D E C Y Z J A

NAZWA OBIEKTU BUDOWLANEGO:	BUDOWA PRZYŁĄCZA ENERGETYCZNEGO ORAZ MONTAŻ TABLICY INFORMACJI PASAŻERSKIEJ NA PRZYSTANKU NR 34 W RAMACH INWESTYCJI POD NAZWĄ: „BUDOWA I PRZEBUDOWA PĘTLI ORAZ PERONÓW PRZYSTANKOWYCH WRAZ Z INFRASTRUKTURĄ TOWARZYSZĄCĄ”
ADRES OBIEKTU BUDOWLANEGO:	ZIELONA GÓRA, ul. Zjednoczenia Działki nr: 206; obręb ewidencyjny 0020, jednostka ewidencyjna 086201_1
KATEGORIA OBIEKTU:	XXVI
INWESTOR:	PREZYDENT MIASTA ZIELONA GÓRA ul. Podgórna 22, 65-424 Zielona Góra

PROJEKT ZAGOSPODAROWANIA TERENU

Dotyczy: **uzgodnienia w zakresie kolizji z istniejącą zielenią, projektów zagospodarowania terenu w zakresie przyjętych rozwiązań projektowych w związku z zadaniem inwestycyjnym polegającym na „Budowie i przebudowie pętli oraz peronów przystankowych wraz z infrastrukturą towarzyszącą” w Zielonej Górze.**

Uzupełnienie brzozy elek. rozdzielnicy 2407/2016
W ENEA nie dokonano uzgodnienia w zakresie
sieci projektowanej na istniejącej SN i na
zgodnie z tym na dzień:

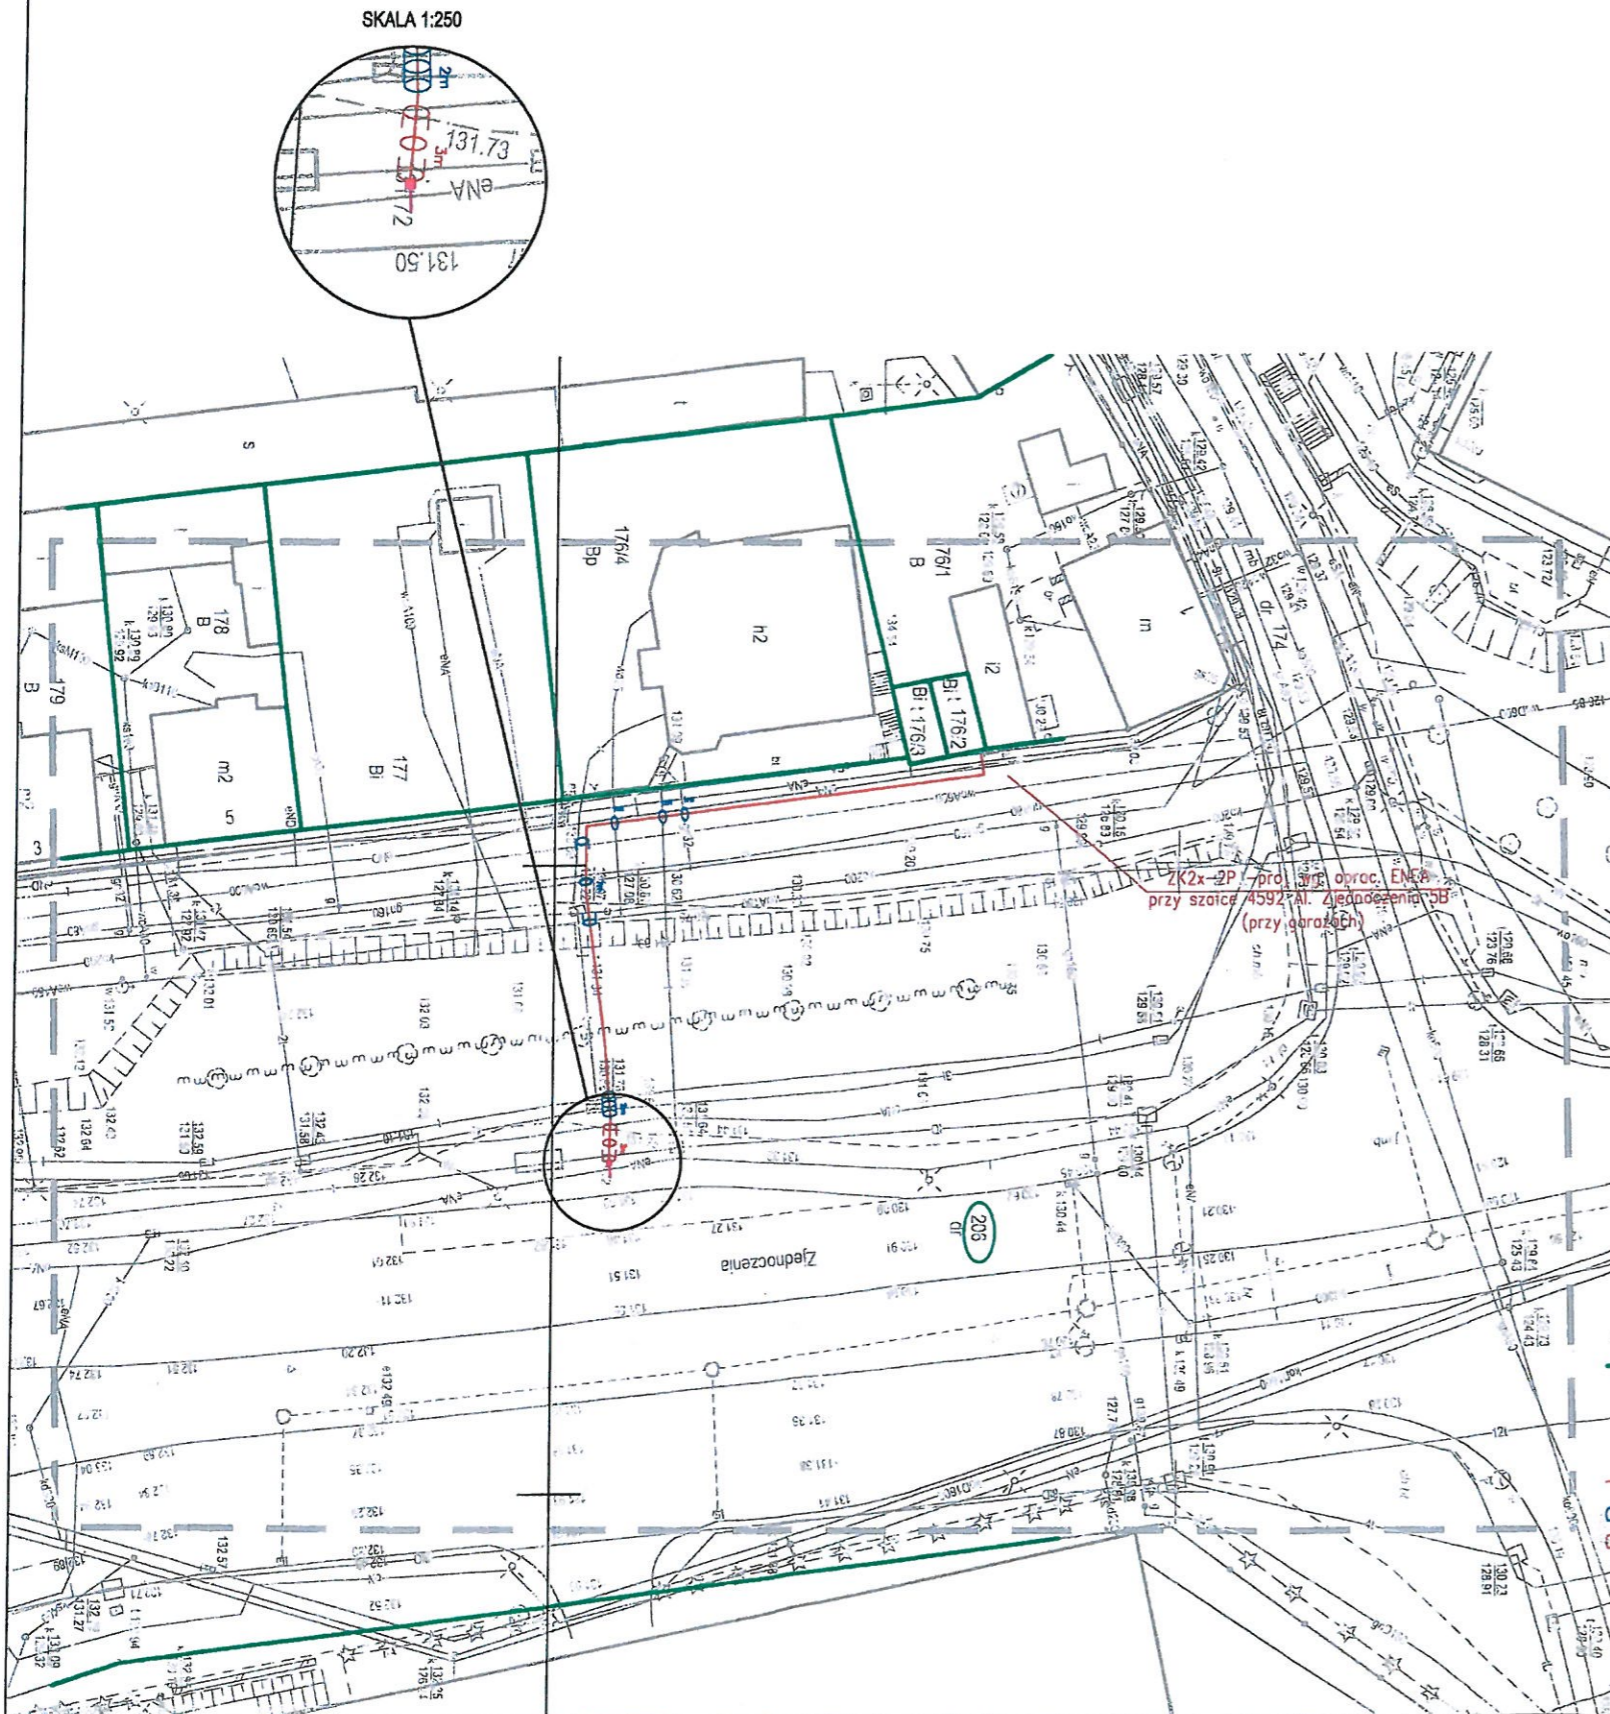
1. Prace ziemne w odległości mniejszej niż 3m od naniesionych urządzeń elektroenergetycznych, należy wykonać wyłącznie ręcznie z zachowaniem szczególnej ostrożności.

2. Skrzyżowania i zbliżenia wykonać zgodnie z PBUE i z obowiązującymi normami.
3. Wszelkie prace w pobliżu linii napowietrznych, wykonać zgodnie z Rozp. Ministra Infrastruktury z dnia 06.02.2003 Dz. U. 03/47/401 z dnia 19.03.2003.

4. Przed rozpoczęciem robót w pobliżu urządzeń elektroenergetycznych należy powiadomić Rejon Dystrybucji Zielona Góra tel. (68) 373-58-25.
5. Przy skrzyżowaniach i zbliżeniach zachować minimalne, normatywne poziome i pionowe odległości od linii kablowych.

6. Prace niwelacyjne prowadzić w taki sposób aby zachowana została normatywna głębokość ułożenia linii kablowych od nawierzchni terenu.
7. W przypadku natrafienia na urządzenia elektroenergetyczne nie uwidocznione w uzgodnieniu należy niezwłocznie wstrzymać prace w tym obszarze i zawiadomić pracownika Sekcji Utrzymania w Rejonie Dystrybucji Zielona Góra.

11. Ponadto nadmieniamy, że w wyniku różnych robót nawierzchniowych jak regulacja szerokości jezdni, chodników itp. należy się liczyć z odchyleniami na planie, dlatego przed przystąpieniem do prac ziemnych, należy wykonać wykopy próbne w celu określenia rzeczywistego przebiegu i głębokości ułożenia sieci elektroenergetycznej oraz podać rzędne od projektowanej nawierzchni chodników i ulic do wierzchu kabli energetycznych lub rur ochronnych i przepustów.

Linie kablowe nn 0,4kV oraz SN 15kV należy zabezpieczyć rurami osłonowymi dwudzielnymi w miejscach zbliżeń projektowanych fundamentów tablic informacyjnych i biletomatów oraz na odcinkach przebiegających pod projektowanymi wiatami przystankowymi.

Linie kablowe nn 0,4kV oraz SN 15kV przebiegające wzdłuż projektowanej palisady przy ul. Mieczykowej należy zabezpieczyć rurami osłonowymi dwudzielnymi przed budową palisady oraz przeprowadzić ich regulację wysokościową.

Lokalizacja złączy dla zasilania tablic oraz biletomatów może ulec zmianie na etapie opracowania przez Enea Operator Sp. z o.o. projektów technicznych przyłączy.

SKALA 1:250

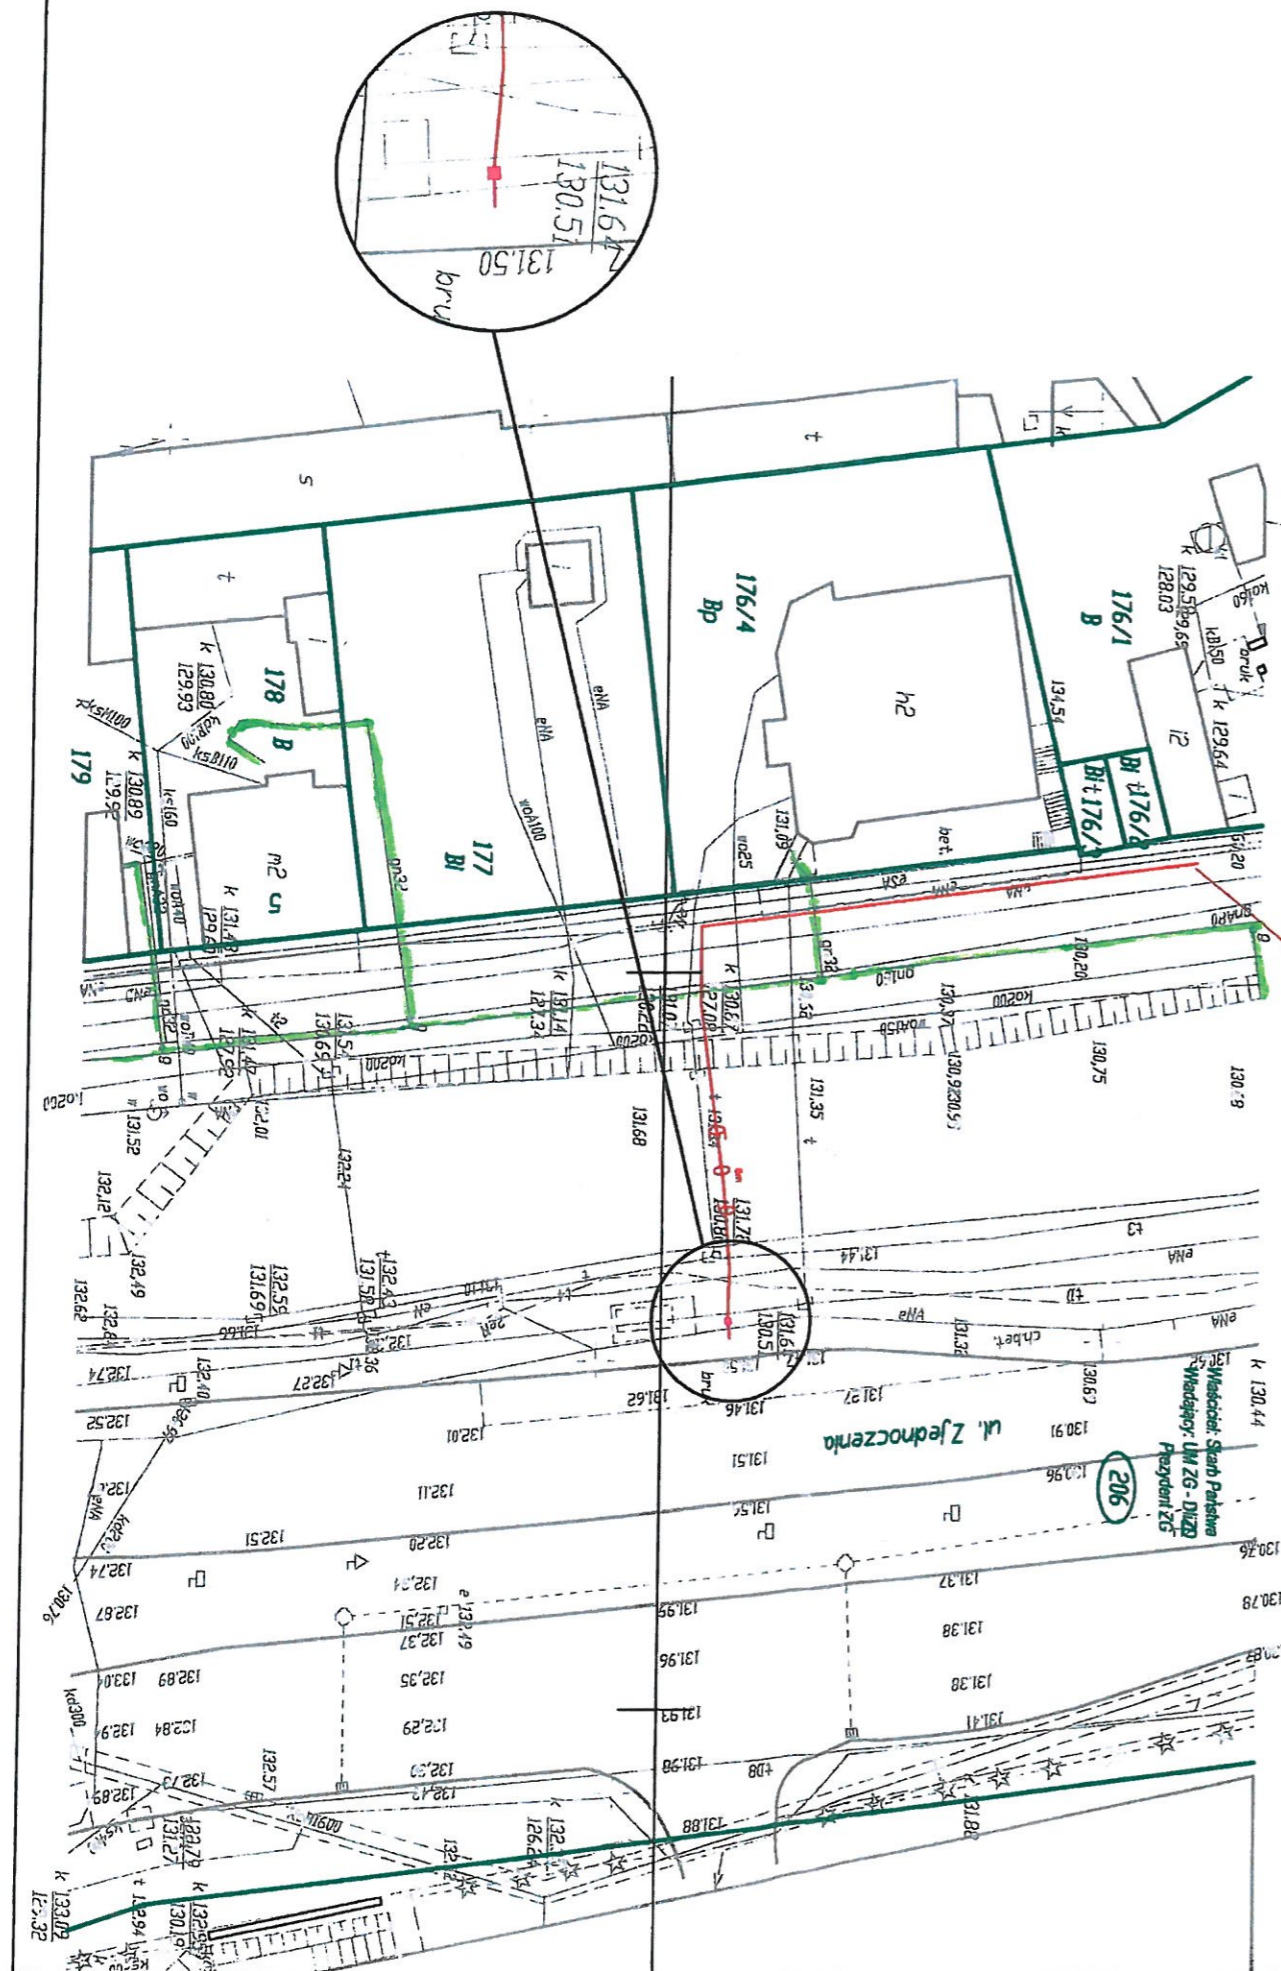
2. Prace ziemne w odległości 2,0 [m] od istniejącej sieci gazowej należy prowadzić wyłącznie ręcznie bez użycia sprzętu mechanicznego.
3. Przed przystąpieniem do prac na skrzyżowaniu z siecią gazową wykonać wykopy kontrolne określające posadowienie sieci gazowej.

6. Należy zachować normatywne odległości poziome i pionowe projektowanej sieci uzbrojenia terenu od istniejącej sieci gazowej zgodnie z *Rozporządzeniem Ministra Gospodarki z dnia 26.04.2013 r. w sprawie warunków technicznych, jakim powinny odpowiadać sieci gazowe [Dz. U. z 04.06.2013 r. Poz.640] tj.:*

- **strefa kontrolowana dla sieci gazowej -1,0 [m];**
 - przy skrzyżowaniu gazociągu z linią kablową elektroenergetyczną podziemną o napięciu do 15 kV odległość pionowa od ścianki gazociągu nie może być mniejsza niż 0,2 [m].

- kąt skrzyżowania z linią kablowa nie mniejszy niż 20 °;
7. Przy wykonywaniu prac nawierzchniowych wymaga się aby odległość w pionie między górną ścianką rury gazowej lub górną ścianką rury osłonowej a powierzchnia jezdni wynosiła nie mniej niż 1,0 [m] przy czym nie mniej niż 0,5 [m] od spodu konstrukcji nawierzchni.

8. W miejscach w których zlokalizowana jest czynna sieć gazowa nie należy zmniejszać warstw przykrycia i obniżać rzędnych terenu;
9. W przypadku zmian rzędnych terenu należy uwzględnić minimalne nakrycie wynoszące od 0,8 [m] do 1,2 [m] dla istniejącej sieci gazowej.

UZGODNIENIE

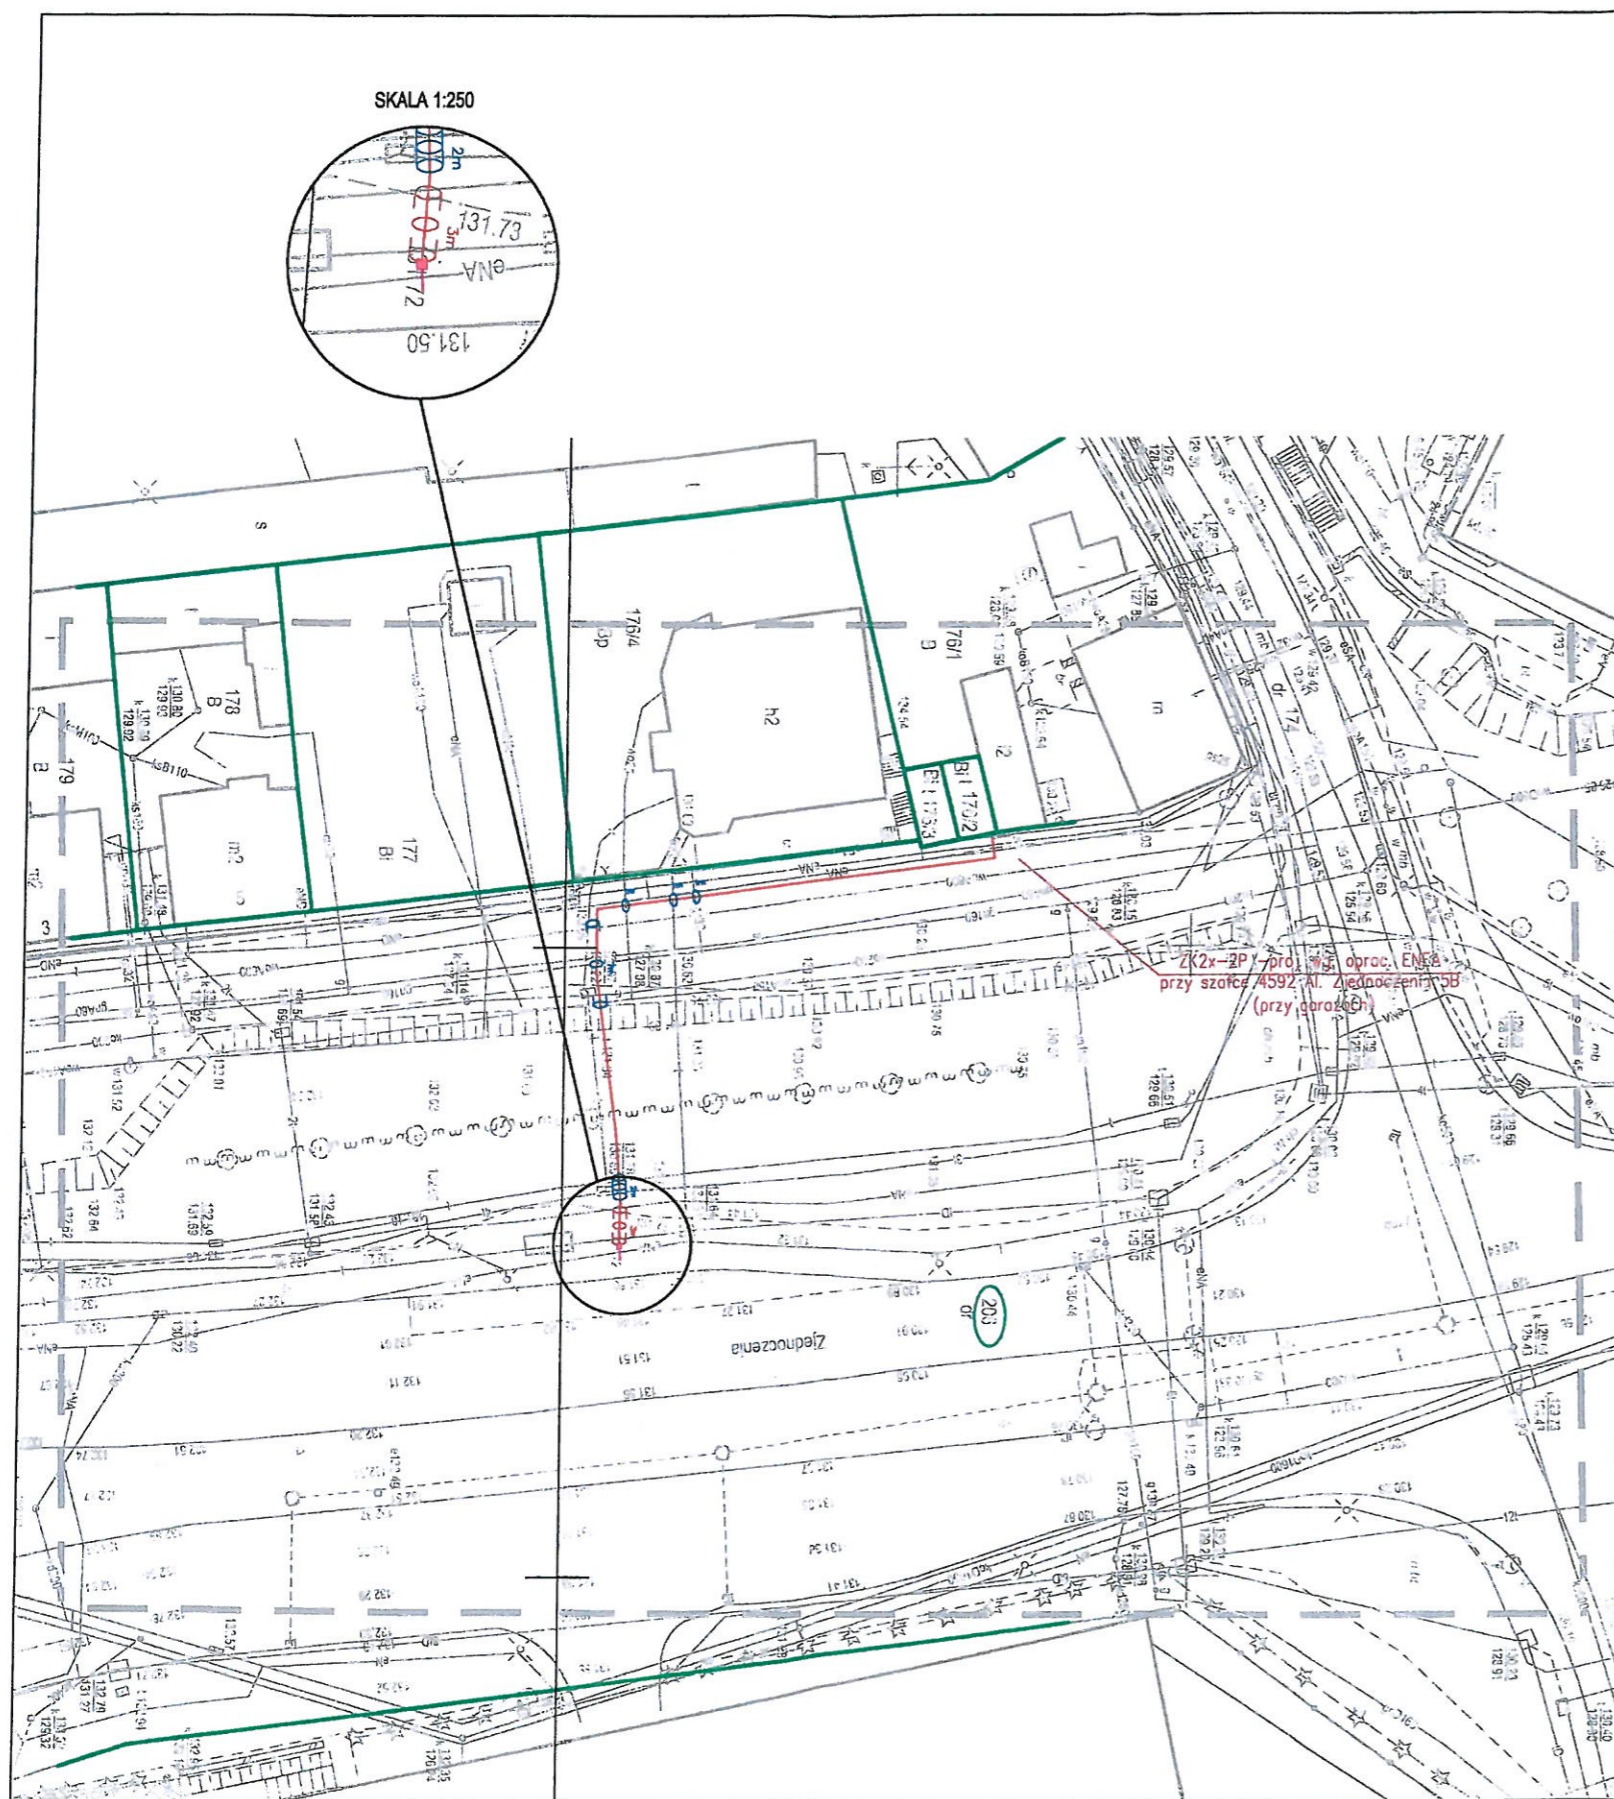
Uzgadnia się z następującymi uwagami:

1. Przed przystąpieniem do robót związanych bezpośrednio z siecią Netia S.A. w celu uzyskania ich akceptacji Wykonawca zgłosi pisemnie /z minimum 14-dniowym wyprzedzeniem/ zamiar rozpoczęcia prac. Zgłoszenie prac powinno zawierać: termin planowanego rozpoczęcia i zakończenia, lokalizację, zakres i harmonogram prac, nr uzgodnienia narady koordynacyjnej, nr uzgodnień Netia S.A.
Adres, na który należy wysłać zgłoszenie:
Netia S.A., Dział Utrzymania Infrastruktury Sieciowej, 54-429 Wrocław, ul. Strzegomska 142a, e-mail: nadzory@netia.pl
